改善箇所説明図

改善の内容

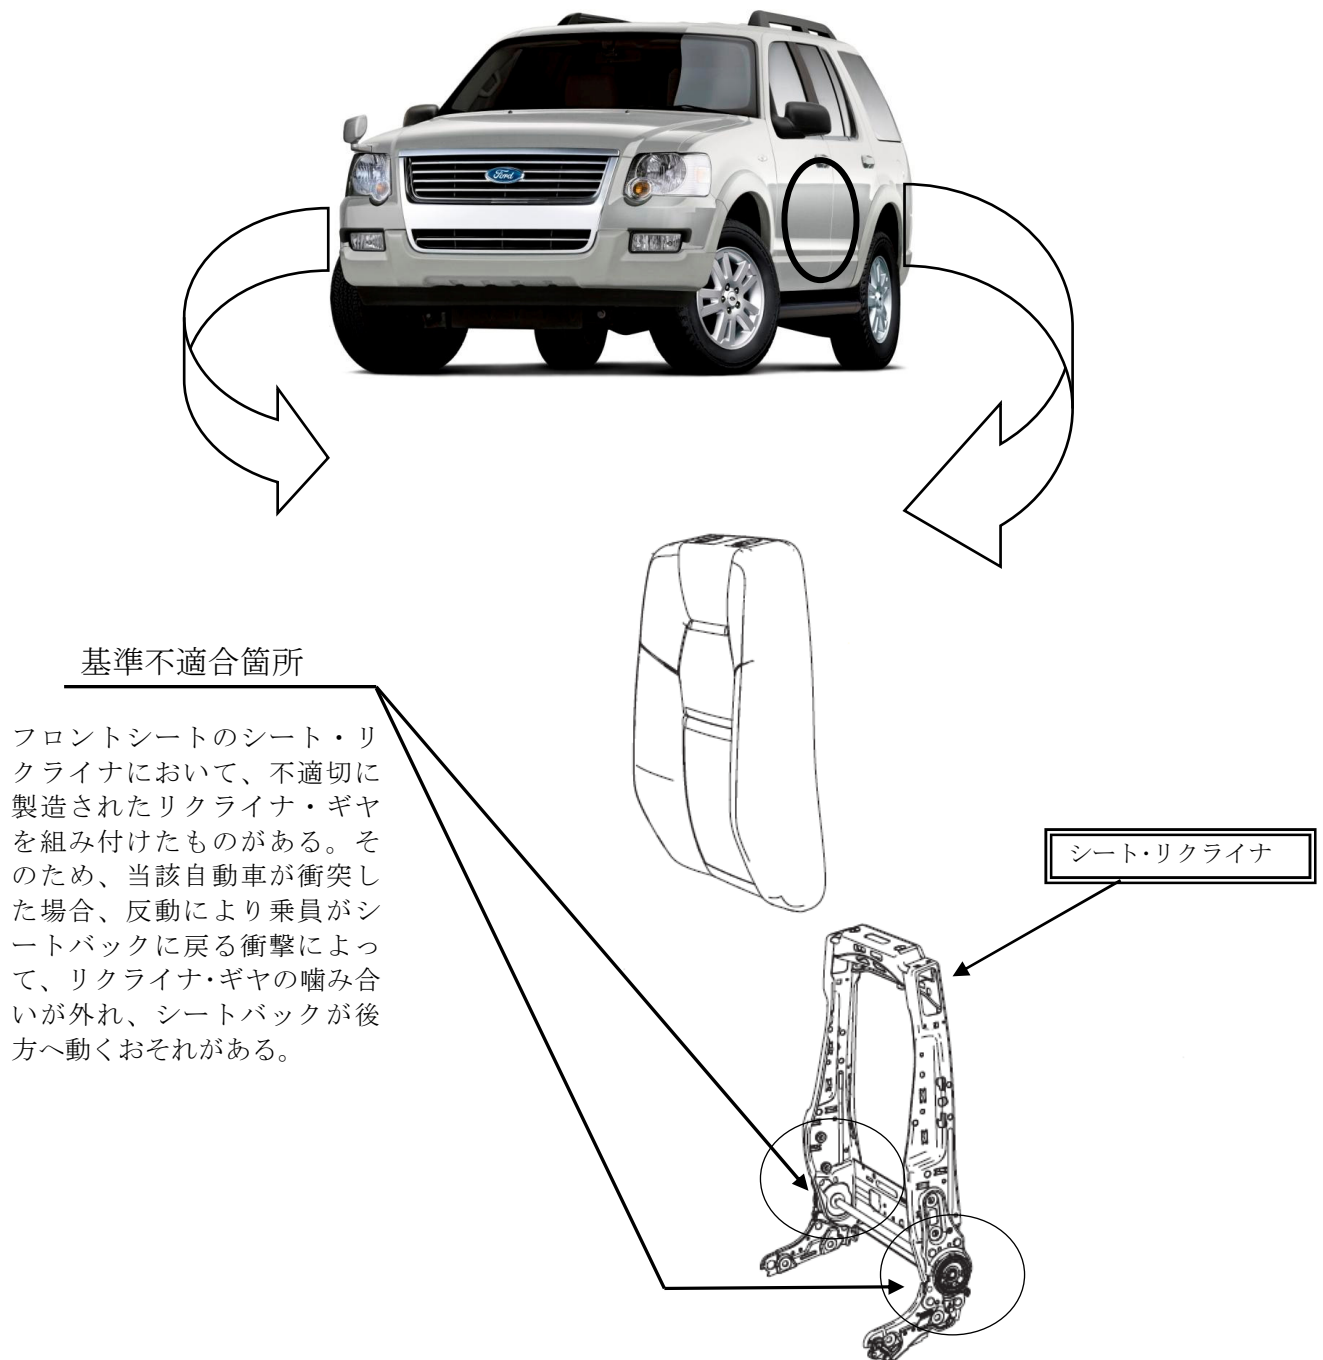
フロントシートのシート・リクライナにおいて、不適切に製造されたリクライナ・ギヤを組み付けたものがある。そのため、当該自動車が発生した場合、反動により乗員がシートバックに戻る衝撃によって、リクライナ・ギヤの噛み合いが外れ、シートバックが後方へ動くおそれがある。

該当するシートのシート・リクライナを良品に交換する。

識別：フロントドア左側のヒンジブラケット上側ボルトに黄色いペイントを塗布する。
